21-06-1995

Stand van zaken

DE FOTO MET DE "SCHEEFSTAND" VAN MOTOR 3 TEN OPZICHTE VAN MOTOR 4

Schematische dwarsdoorsnede motor-pylon-vleugelverbinding

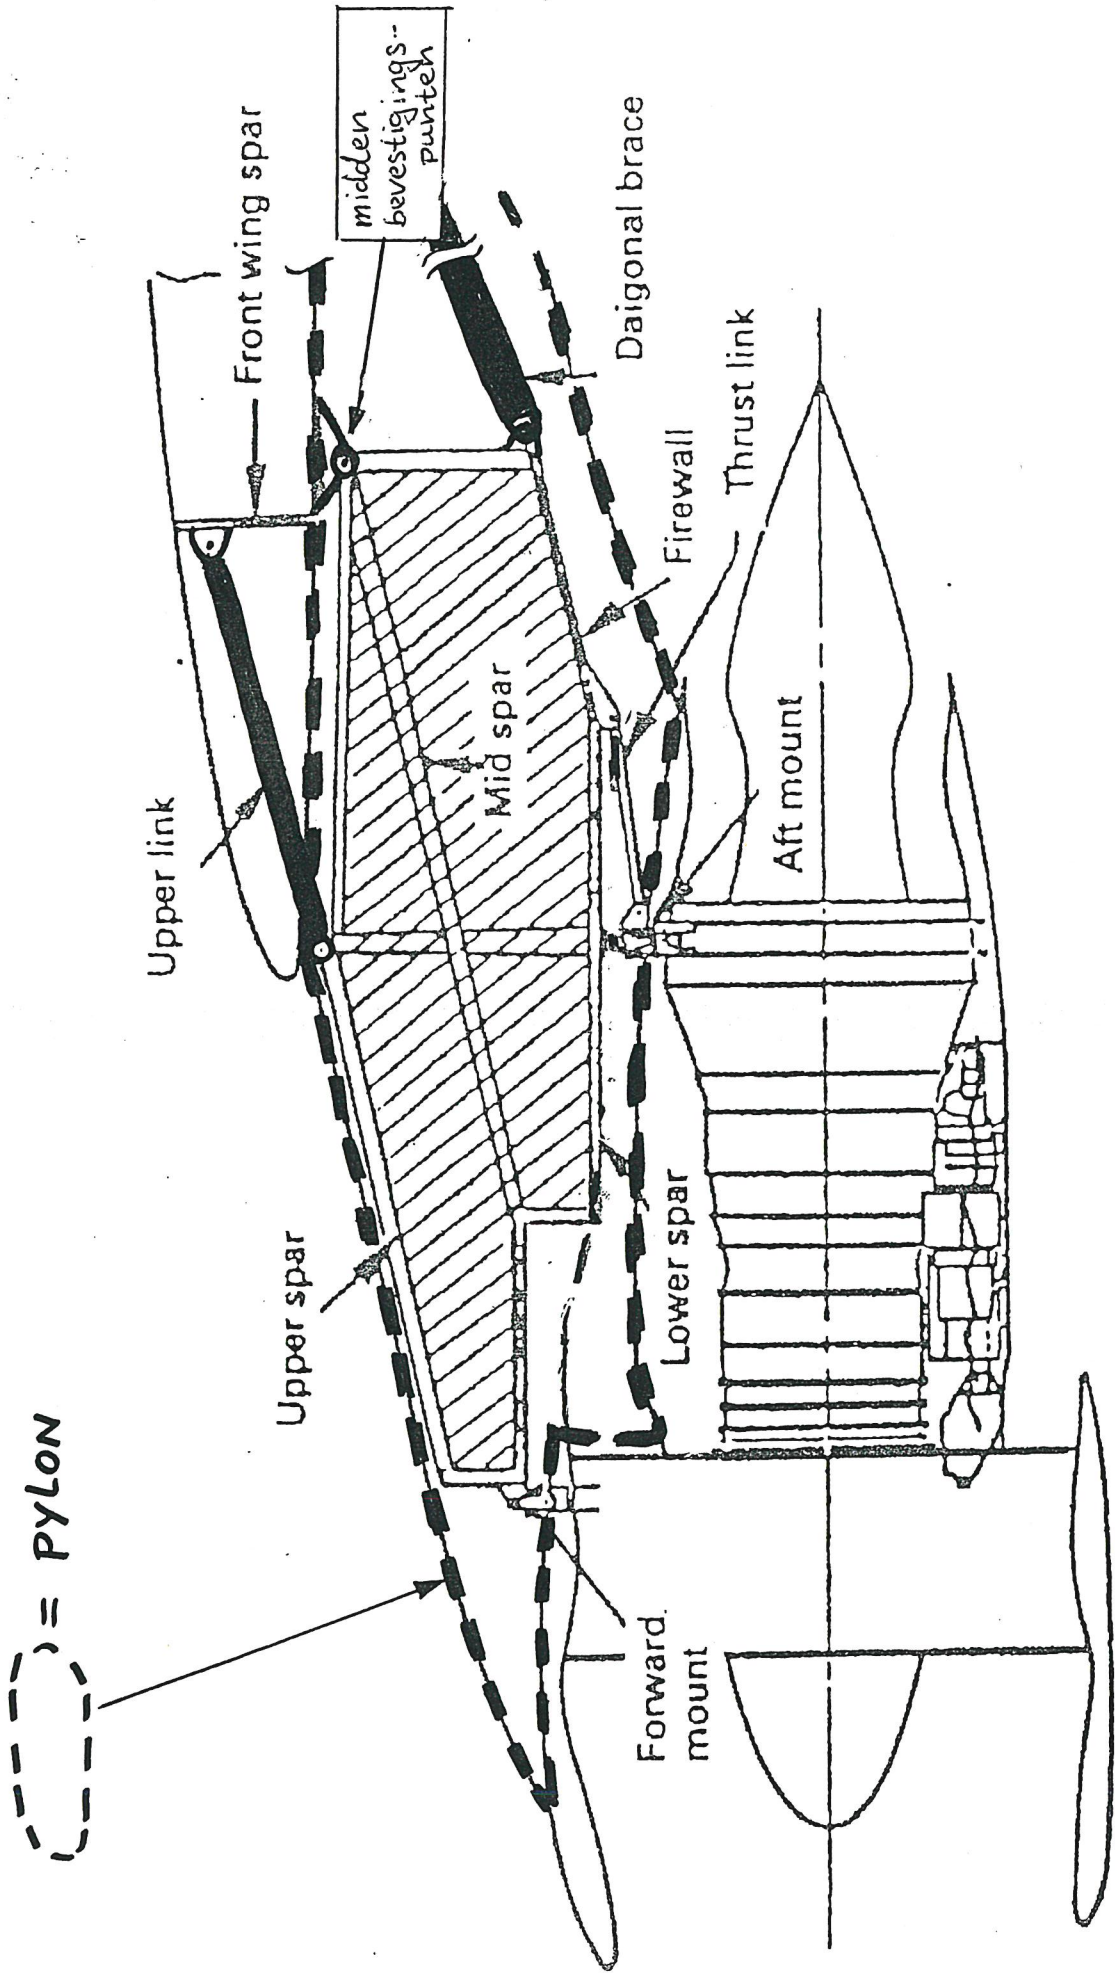
1. Indien de upper link of de diagonal brace danwel één van hun bevestigingspunten zou zijn bezweken op een tijdstip vóór het maken van de foto's, zou dit het scheefhangen van de motor kunnen verklaren. Dit vroegtijdig falen kan twee oorzaken hebben, te weten vermoeiingsschade of statische overbelasting. Uit het wrakonderzoek is gebleken, dat de bevestigingspunten van upper link en diagonal brace niet gefaald waren t.g.v. vermoeiingsschade, doch door statische overbelasting (gewelddreuk). Deze statische overbelasting kan enkel plaats vinden onder belastingcondities die veruit boven de belastingen gaan die optreden tijdens de normale vlucht (d.i. start-vlucht-landing). Tijdens het onderzoek is geverifieerd dat sinds de laatste verwisseling van motor 3 op 18 juni 1992 op basis van uitgebreid onderzoek van de onderhoudsgeschiedenis van het vliegtuig geen buitensporige belastingen gemeld zijn, hoger dan de normale belastingen.

Het falen van de upper link en haar bevestigingspunten vond plaats onder een extreme torsie en buigingsbelasting. Een dergelijke belasting kan alleen optreden wanneer eerst

de twee midden bevestigingspunten van de pylon zijn gefaald. Dit kan uitsluitend gebeuren bij het wegbreken van pylon 3 van de vleugel. Ook de schade aan de diagonal brace (die intact is teruggevonden) en haar bevestigingspunten wijst in een gecombineerde extreme trek- en buigingsbelasting.

2. Het falen van het buitenste midden-bevestigingspunt heeft ook plaatsgevonden onder een hoge statische belasting. Van het binnenste midden-bevestigingspunt is de breekpen niet teruggevonden, echter het buitenste oog van dit binnenste midden-bevestigingspunt is ook ten gevolge van statische overbelasting bezweken, het binnenste oog was nog intact. Wanneer het falen van het binnenste midden-bevestigingspunt had plaatsgevonden voor de landing op Schiphol voor de fatale vlucht kan dit niet tot een visueel waarneembare scheefstand van de motor hebben kunnen leiden, omdat zowel de upper link als de diagonal brace nog intact waren.

3. De situatie dat beide midden-bevestigingspunten al gefaald waren vóór de landing op Schiphol is niet relevant omdat dan de motor met de pylon tijdens de landing waren afgebroken.

4. Ook van de side brace kan onomstotelijk worden vastgesteld dat deze t.g.v. een extreme trekbelasting is bezweken.

Samengevat volgt uit het bovenstaande dat het vermeende scheefhangen van de motor niet verklaard kan worden door een reeds gefaalde verbinding tijdens de landing op Schiphol.

Het technisch onderzoek geeft onomstotelijk aan, dat een eventuele scheefhangen van de motor niet in relatie kan worden gebracht met een gefaalde verbinding. Of de motor wel of niet scheef heeft gehangen is voor het onderzoek met de conclusies en aanbevelingen niet relevant.

Gelet op bovenstaande ben ik van mening dat het rapport van de heer Bertholet en de heer Latour geen nieuwe gegevens bevatten die de inhoud van het eindrapport van de Raad voor de Luchtvaart aantasten.
